実行計画の取組み状況および
指摘事項への対応について

平成23年4月25日

関西電力株式会社

前回委員会等における指摘事項 1/2

電源の確保について

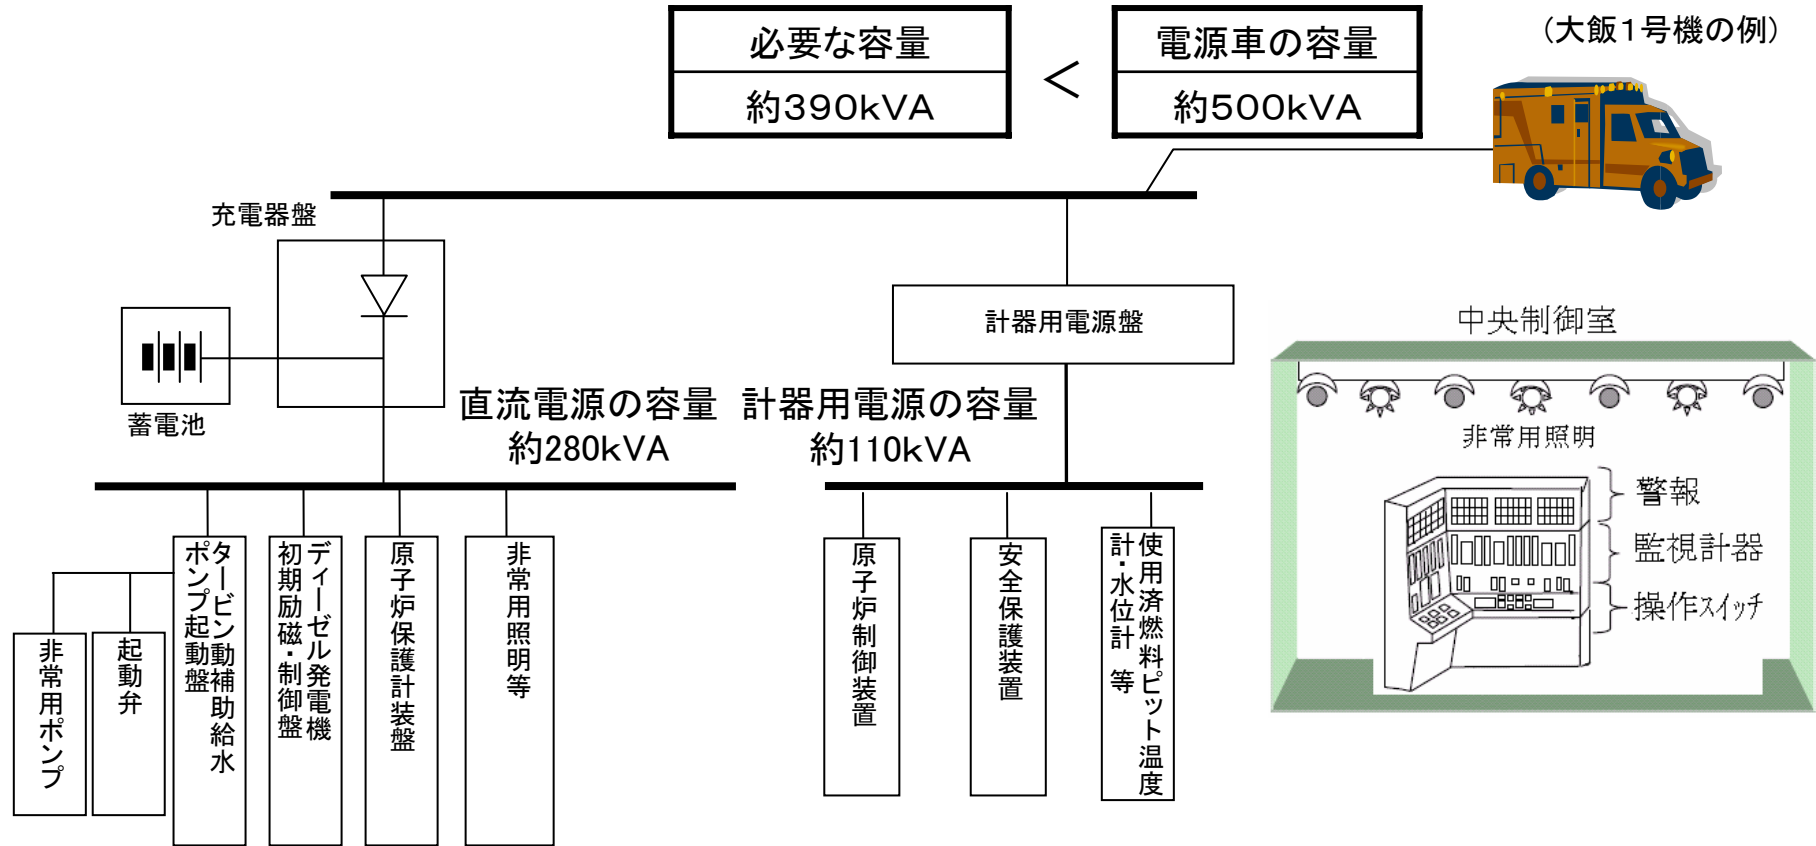
ご意見 1 : 電源車の容量は必要十分か

美浜発電所			高浜発電所				大飯発電所			
	1号機	2号機	3号機	1号機	2号機	3号機	4号機	1号機	2号機	3号機	4号機
電源車容量(kVA)	500	800	400	500	800	610	400	500	610	610	610
必要な負荷(kVA)	230	280	290	360	360	220	200	390	390	200	200

電源車を接続すれば中央制御室でのプラント監視は継続的に実施可能

電源の確保について

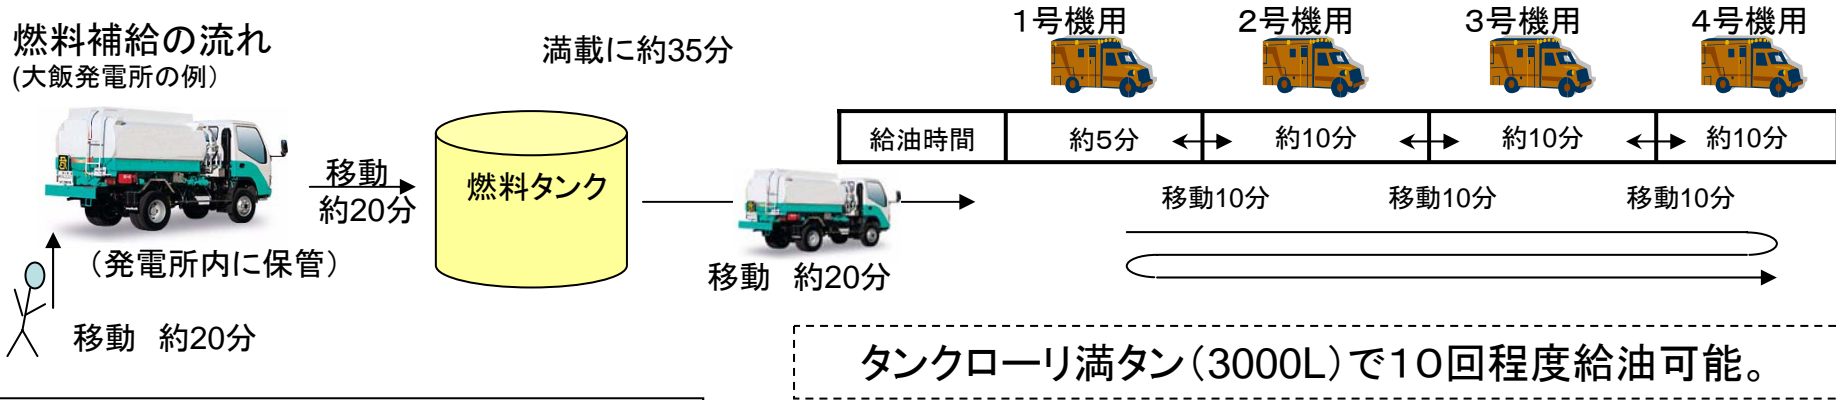
ご意見 2 : 電源車の運転継続時間は

電源車の運転継続時間および日数の評価

美浜発電所			高浜発電所				大飯発電所			
		1号	2号	3号	1号	2号	3号	4号	1号	2号	3号	4号
電源車の運転継続時間	分	210	510	460	130	390	630	680	120	360	700	700
タンクローリを満タンにして補給を開始するまでの最長時間	分	約80			約120				約100			
運転継続日数	日	約32日			約30日				約31日

タンクローリによる補給により約30日間の継続運転が可能である

炉心冷却機能の確保

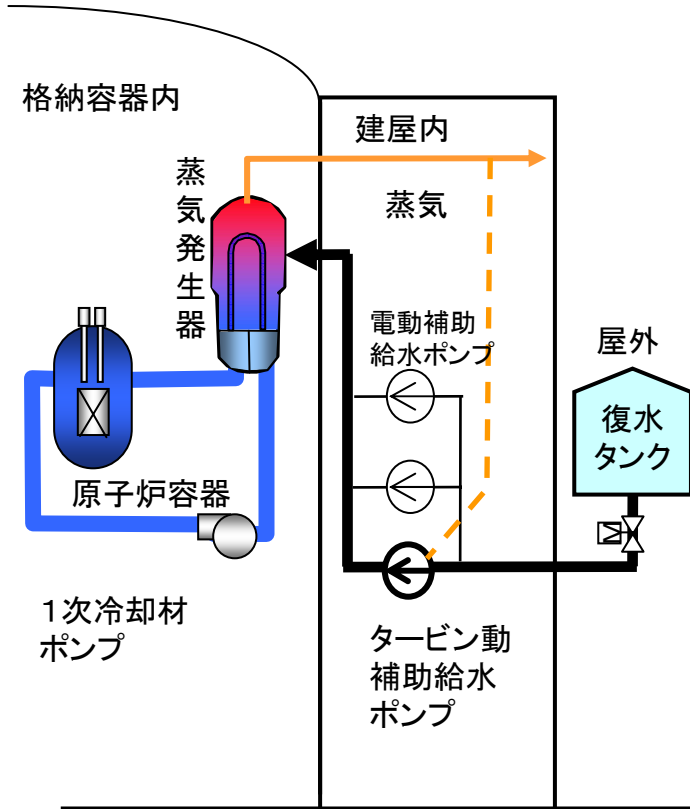
ご意見 3 :タービン動補助給水ポンプ駆動蒸気で、安定的に給水できるのか

タービン動補助給水ポンプの性能(原子炉停止直後)

プラント	台数 (プラント 当り)	定格性能		炉心冷却に必要な 給水流量	高温停止 状態継続に 必要な流量 (m ³ /h)
		揚程 (m)	流量 (m ³ /h)	原子炉停止 直後 (m ³ /h)	
美浜1号機	1	950	80	40	4
美浜2号機	1	950	110	60	7
美浜3号機	1	950	171	85	8
高浜1/2号機	1	950	148	75	8
高浜3/4号機	1	900	210	90	6
大飯1/2号機	2	950	123	110	12
大飯3/4号機	1	950	250	140	13

タービン動補助給水ポンプは、蒸気発生器に水を供給し、原子炉を冷却するのに必要な水を給水し続ける機能を有する

炉心冷却機能の確保

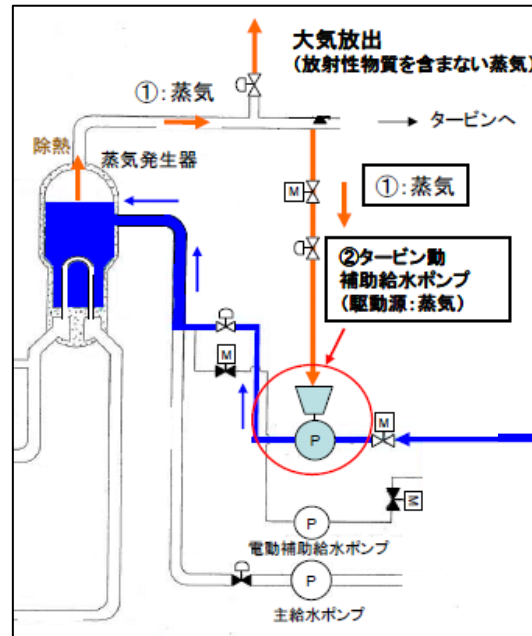
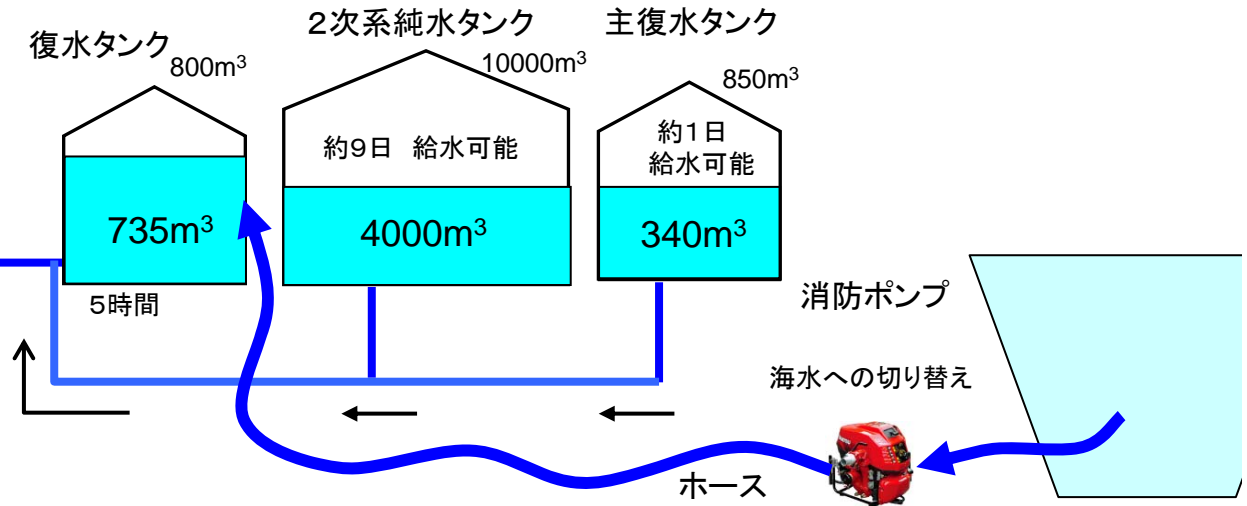
ご意見 4 : タービン動補助給水ポンプの水源(復水タンクなど)の容量は

美浜発電所			高浜発電所				大飯発電所			
	1号	2号	3号	1号	2号	3号	4号	1号	2号	3号	4号
復水タンク[m ³]	200	270	480	480	480	520	520	735	735	730	730
2次系純水タンク[m ³]	600	600	1200	1080	1080	2400	2400	4000	4000	4200	4200
淡水タンク(注1)[m ³]	680	690	2400	2530	2530	4300	4300	340	340	-	-
保有水量合計[m ³]	1480	1560	4080	4090	4090	7220	7220	5075	5075	4930	4930
真水給水可能時間[日]	9	5	13	13	13	30	30	10	10	9	9

発電所内で保有しているタンクの淡水で5日間以上の給水が可能であり、その後、海水で継続冷却

燃料補給方法

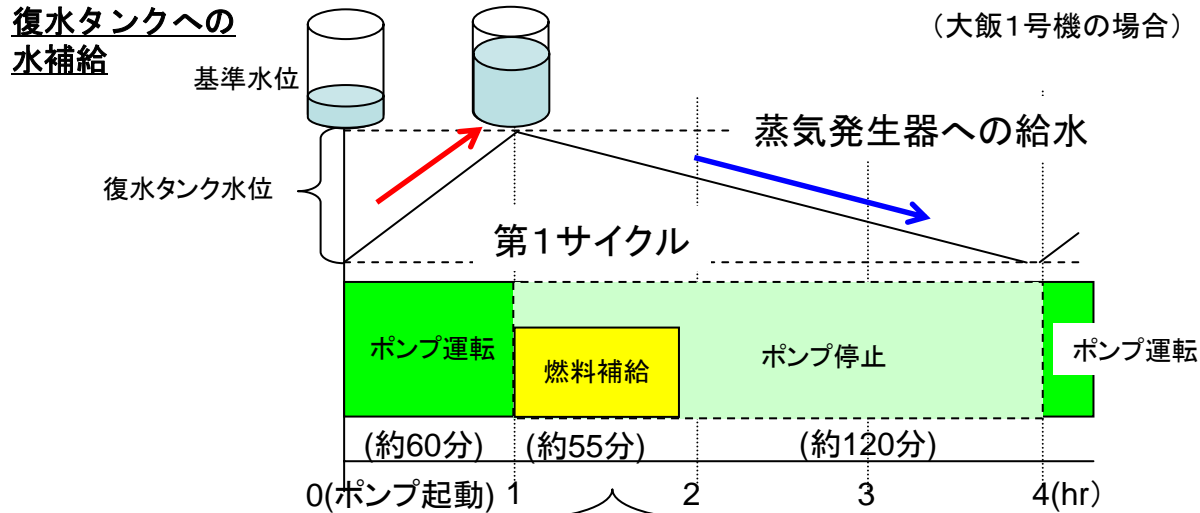
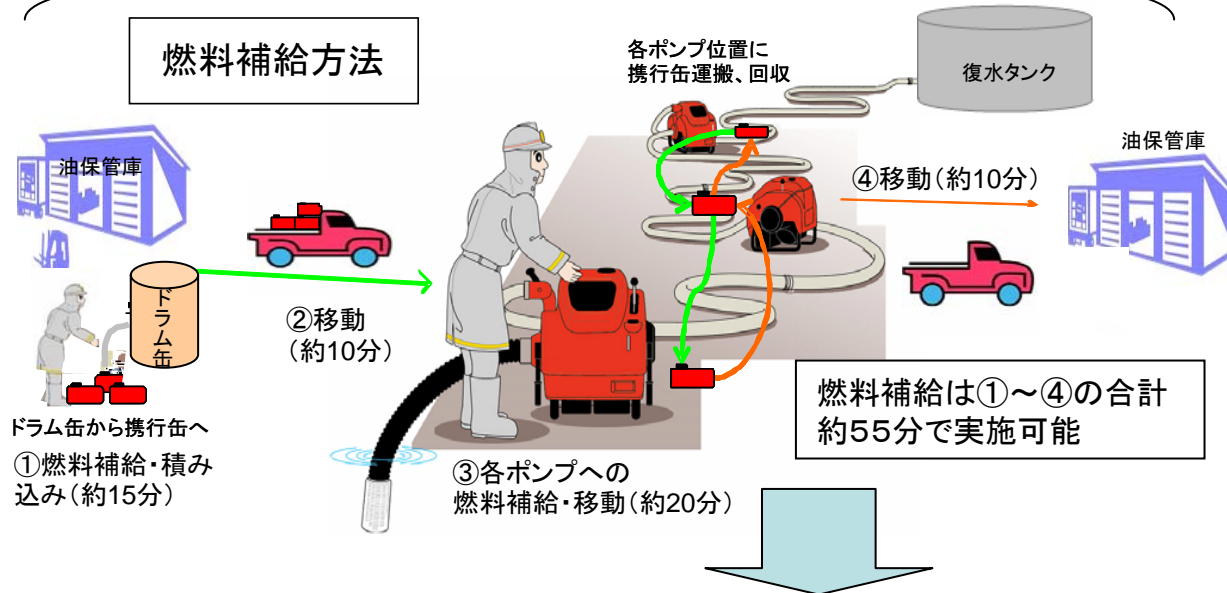
ご意見 5. 消防ポンプへの燃料補給方法は

美浜 発電所	高浜 発電所	大飯 発電所
燃料の最大消費量	460 ℓ/日	1710 ℓ/日	1420 ℓ/日

○燃料の最大消費量は、全ユニット合計で、約 3600ℓ/日

○燃料補給は発電所構外からのタンクローリ、空輸(ヘリコプター)により補給

消防ポンプは燃料補給により継続的な運転が可能である

最終的な冷却方法

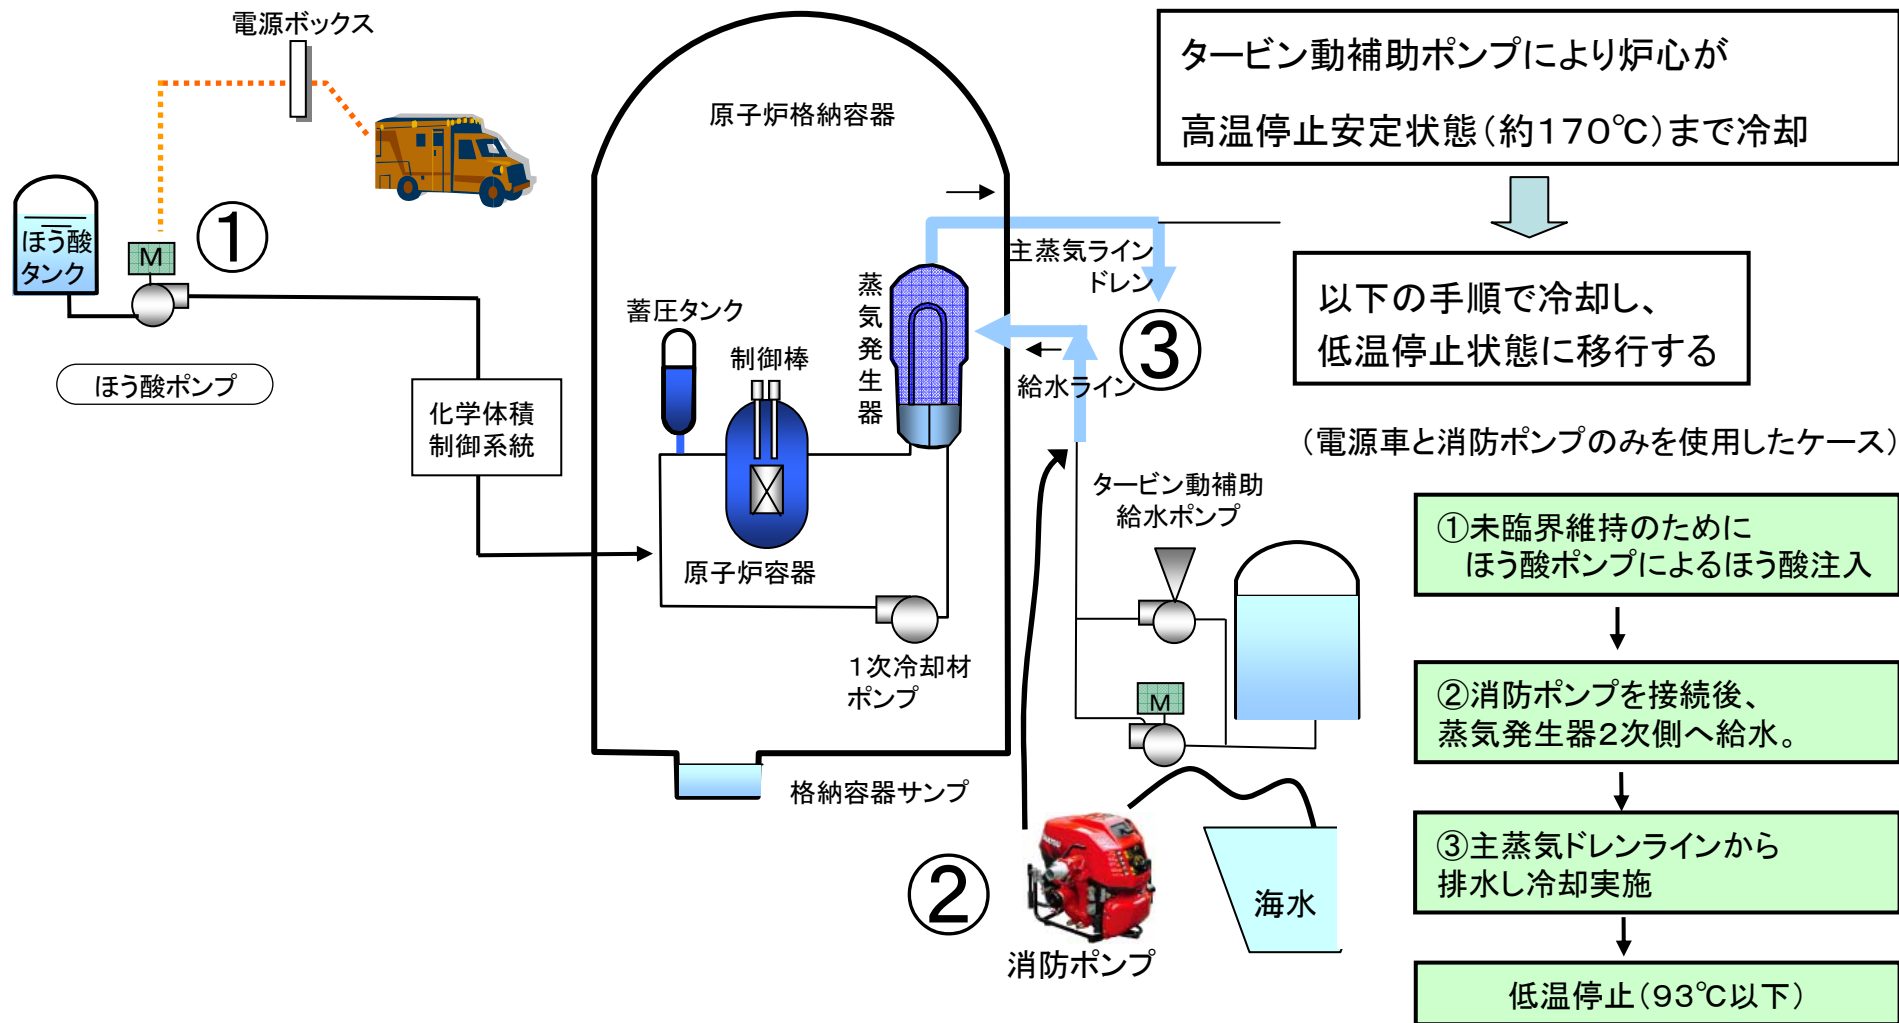
ご意見 6 : 消防ポンプ、電源車のみで高温停止状態から低温停止状態まで冷却する方法は

(蒸気発生器2次側への給水・排水により冷却)

最終的な冷却方法

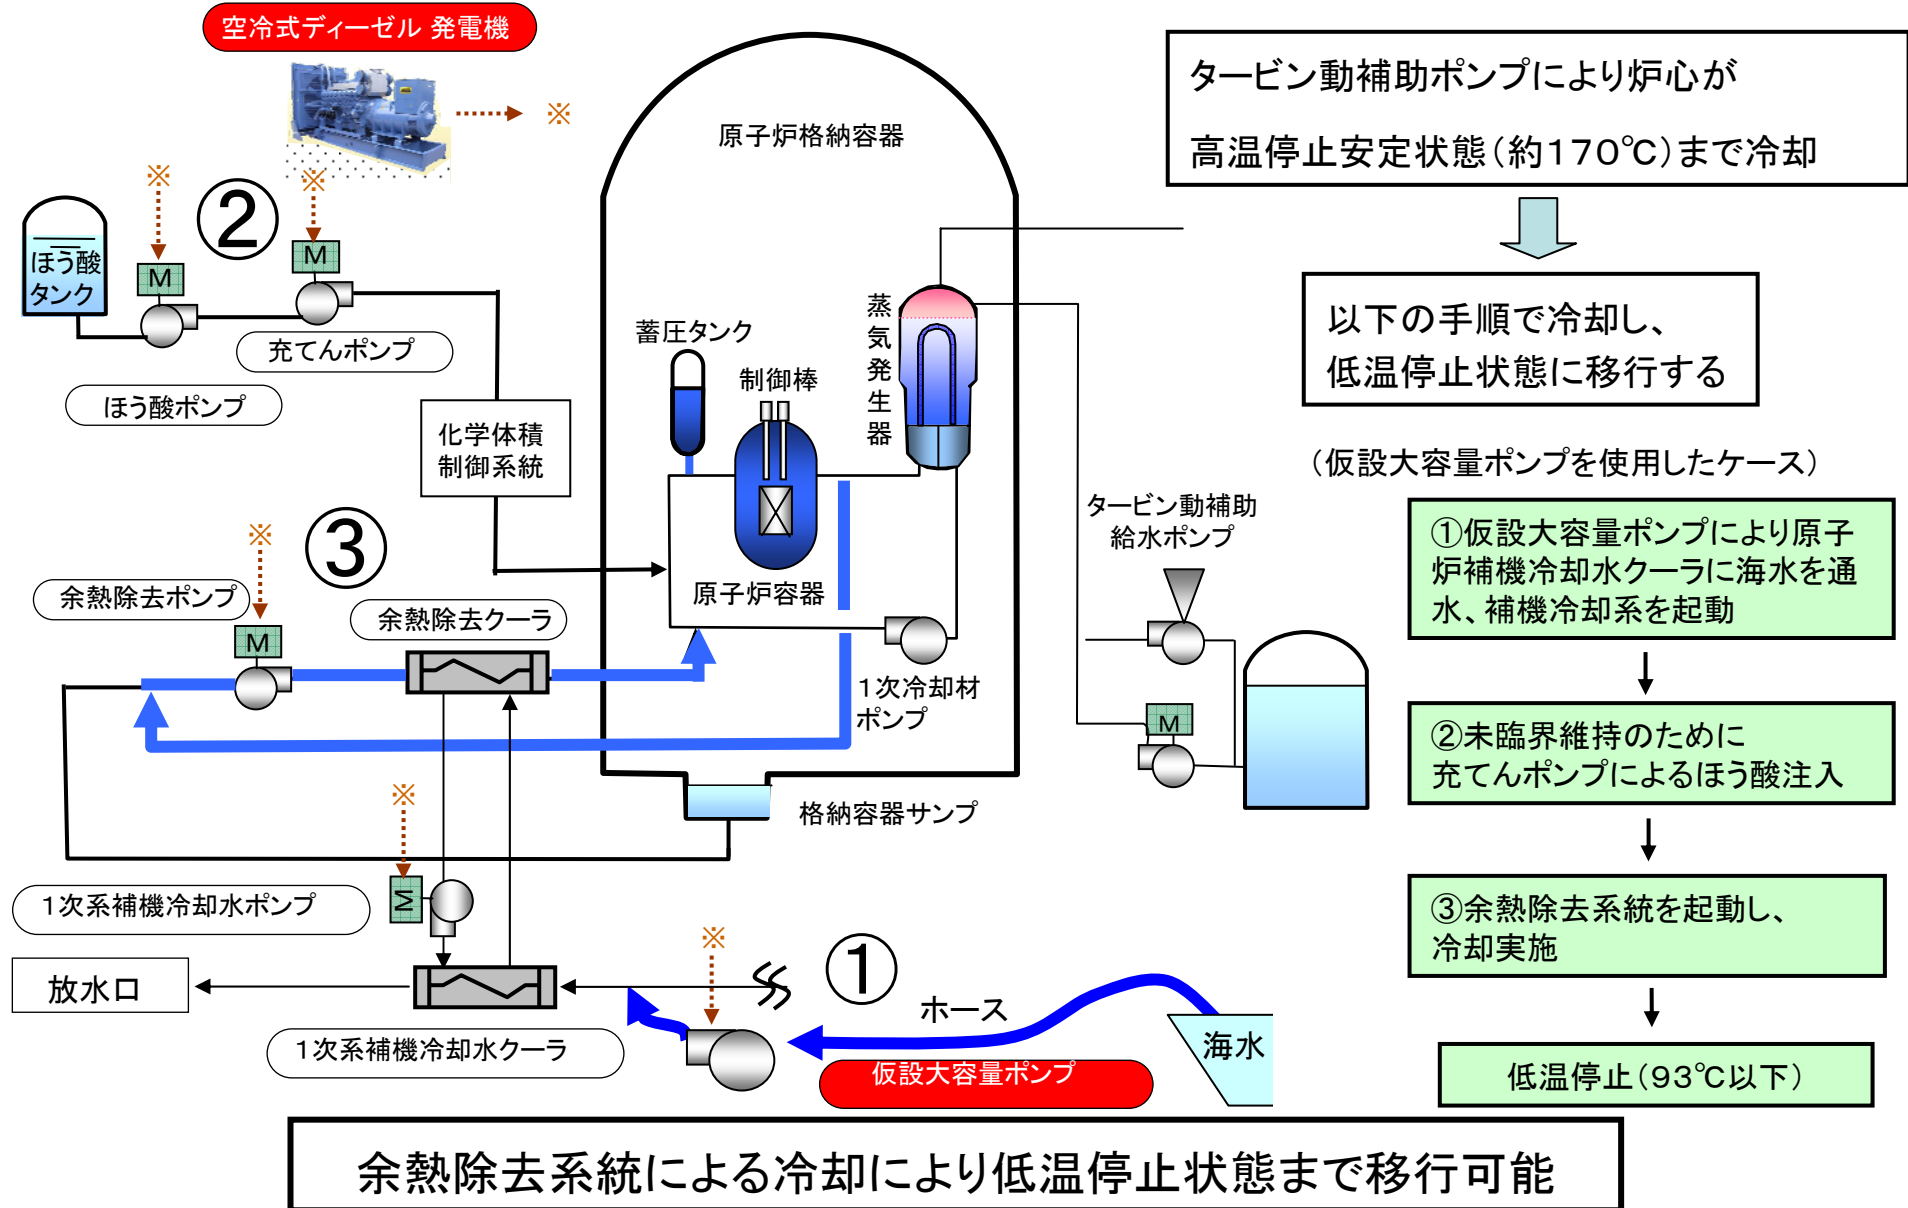
ご意見 6 : 仮設大容量ポンプを用いて原子炉を高温停止状態から低温停止状態まで冷却する方法は

(余熱除去システムによる冷却)
